東日本電信電話株式会社及び西日本電信電話株式会社の第一種指定電気通信設備に関する接続約款の変更の認可(NGNに係る平成22年度の接続料の改定及び電気通信市場の環境変化に対応した接続ルールに係る接続約款の措置)について

(諮問第3019号)

### 報 告 書

東日本電信電話株式会社及び西日本電信電話株式会社の第一種指定電気通信設備  
に関する接続約款の変更案に対する意見及びその考え方(案)

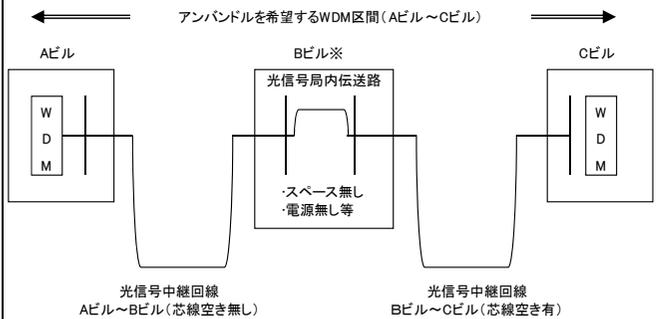
<p>必要な情報の開示に係る告示の一部改正案に対する意見及びその考え方」)との考え方が示されました。</p> <p>しかしながら今回、接続料の算定式は明らかにならなかったものの、先述の通り実態として金額水準が不透明であることが利用促進の障壁となることを鑑み、一部でも情報開示が促進されるよう、改めて検討されるべきと考えます。</p> <p>(2) 今回の約款変更案では、「未利用芯線がない区間」について波長分割多重(以下、WDM)装置の設置有無を情報提供する、とされています。しかしながら、未利用芯線が少ない C ランク区間等においても、事前照会または線路設備調査の結果、接続事業者の利用希望芯線数を満たさず構成の再検討等を要する事例が、現に発生しております。</p> <p>このため C ランク区間等であっても、「未利用芯線がない区間」と同様に WDM 装置設置に関して情報提供が必要であると考えます。</p> <p>(ウィルコム)</p>	<p>ととなると、システム化が不可欠となり、これには多大なコスト・期間が必要となること、②WDMの貸出要望は、これまでの実績を踏まえると年間数件程度と想定されること、から、コスト・期間を要するものに関しては、個別に調査した方が、接続事業者にご負担いただく費用は安くすむものと考えています。</p> <p>したがって、それほどコスト・期間をかけずに提供できる、Dランク区間のWDM装置の有無に係る情報を、事前開示することとし、その他の情報については、事後開示することとしたところです。</p> <p>(NTT東日本)</p> <p>○ 既設WDM装置の貸し出しについては、情報開示に係る費用対効果の観点から、原則として、個別具体的なご利用の要望をいただいた上で、設備情報を開示する考えですが、中継光ファイバの代替手段として利用されることが想定されるDランク区間に設置されているWDM装置については、その設置の有無に係る情報を、当社公開情報ホームページにて事前開示することとしているものです。</p> <p>(NTT西日本)</p>	
<p>意見18 WDM装置に係る線路調査や接続に係る申込手続きについて、申込から回答までの期間を短縮すべき。</p>	<p>再意見18</p>	<p>考え方18</p>
